PLIEGO DE ACLARACIONES

CP N°01-2024-IN/PS2025

“EJECUCIÓN DE LA ADECUACIÓN DE ESPACIOS FÍSICOS EN LA COMISARÍA PNP “SAN FERNANDO” DEL DISTRITO DE MANANTAY TIPO DE LA PROVINCIA DE CORONEL PORTILLO DE LA REGIÓN UCAYALI”

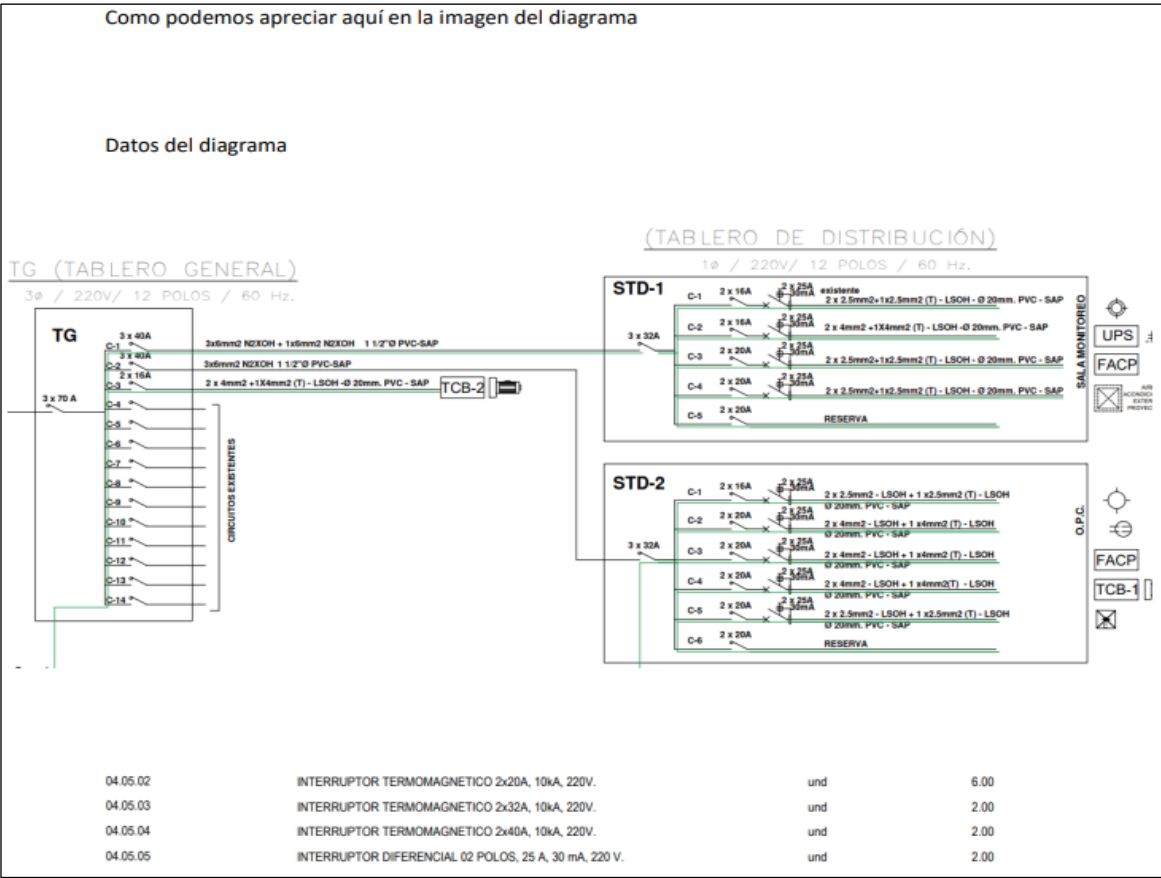
Como podemos apreciar en el diagrama unifilar, las llaves de salida del TG hacia los TD-1 y TD-2 mandan llaves de 3x40 y en el presupuesto está considerado de 2X40, al igual que el las llegadas de ambos tableros, se considera en diagrama llaves de 3x32 y en presupuesto se considera de 2x32, en diferenciales se consideran 2 diferenciales. Y en diagrama, hay una cuenta de 9 diferenciales, y en el diagrama solo 1 tiene reseña de existente.

Se aclara: El tablero TD-1 y TD-2 ambos son en monofásico y como se indica en el presupuesto las llaves debe ser de 2x32 (existe un error de texto y grafico en el diagrama unifilar). Los diferenciales corresponden a la partida 04.05.05 INTERRUPTOR DIFERENCIAL 02 POLOS, 25 A, 30 mA, 220 V. por cada tablero. Para determinar con precisión los tableros y llaves estos deben cumplirse adecuadamente la partida 04.08.01 PRUEBAS ELECTRICAS DE II. EE; 05.05.04 RETIRO DE REDES EXISTENTES, COMPATIBILIDAD CON REDES EXISTENTES Y PRUEBAS DE CONECTIVIDAD. Por tratarse de infraestructura existente y los análisis efectuados previamente son generales a la fecha de formulación del expediente técnico. En la ejecución estos deberán ser verificados a detalle por un

especialista Ingeniero Electricista como lo determina los gastos generales y determinar el diagrama unifilar definitivo. (*)
